## [ 조건부 의결사항에 대한 조치계획 ]

(별첨1)

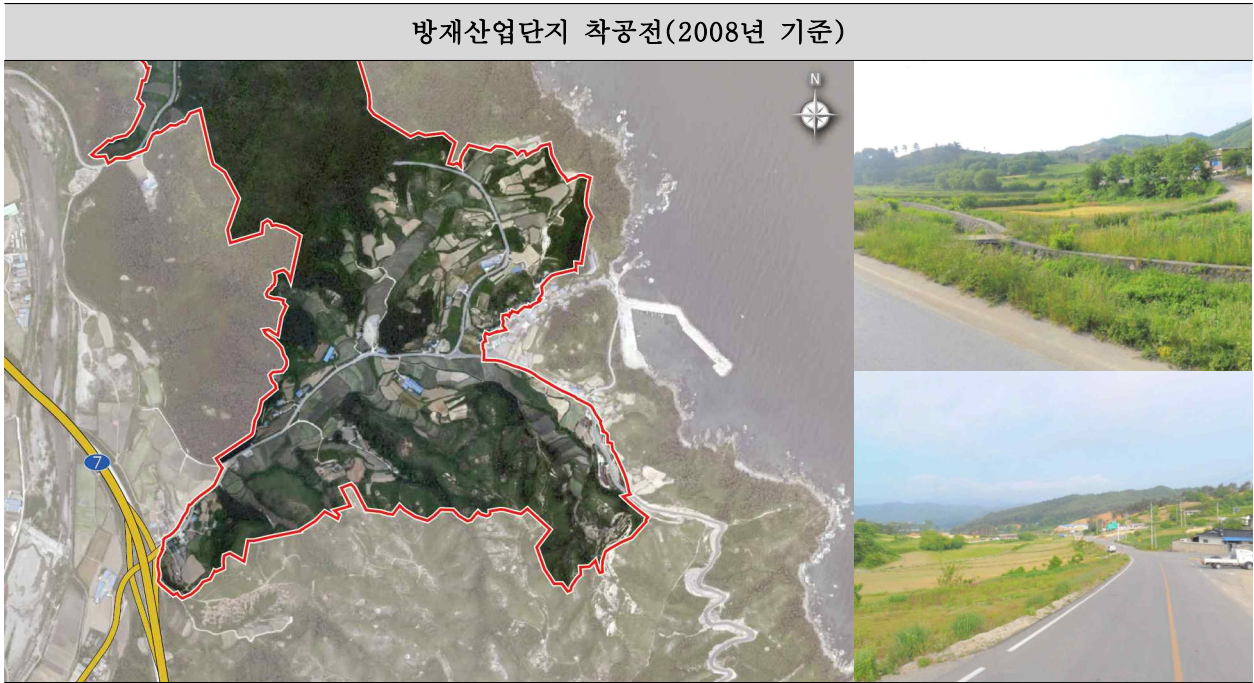
구분	의결조건	조치계획	반영여부
1	- 사업 부지 내 훼손된 지형은 과거의 모습으로 복원하는 방향으로 조성할 것	- 방재산업단지 착공 전(2008년 기준), 방재산업단지 착공(2010년 기준), 현재(2023년 기준)의 지형 경관 현황을 검토 및 분석하였으며, 과거와 현재의 공간 특성을 복합적으로 고려하여 특색있는 오픈스페이스가 조성될 수 있도록 하겠음	반영 (별첨1)
2	- 호텔&리조트는 에코 및 자연친화적으로 조성할 것	- 호텔&리조트, 웰니스 빌리지 등이 자연친화적으로 조성될 수 있도록 경관 가이드라인(안)을 보완 제시하였으며, 향후 지침화를 통해 건축물 설계 시 반영될 수 있도록 하겠음	반영 (별첨2)

- 기존 대상지는 대부분 농경지 등으로 활용되었음
- 완만한 경사지형 또는 평탄한 지형 경관을 보이고 있었음

- 농경지 중심으로 방재산업단지 조성을 위해 착공되었음
- 기존 지형을 최대한 유지하는 산업단지 조성을 계획하고 있었음

- 착공 후 방치된 공간은 암석의 노출, 평탄한 공간 등이 혼재되고 있음
- 시간의 흐름에 따른 자연적 식생 천이가 이루어져 있음

- 과거(농경지) 및 현재(암석, 평탄한 공간, 자연적 식생 천이 등)의 공간 특성을 고려하여 계획
- 3가지 테마를 부여한 오픈스페이스 조성(Hill/Field/Forest)

- “소방방재산업단지 환경영향평가(초안)”을 참조하여 당초 식생에 대한 검토를 수행하였음
- “소방방재산업단지” 공사로 인해 대부분 식생은 훼손되어 있음
- 과거의 정체성 반영, 주변 산림경관과 조화, 자연적 생태 친이 등이 이루어질 수 있도록 오픈스페이스 설계 시 소나무, 상수리나무, 억새 등을 적극 도입하겠음
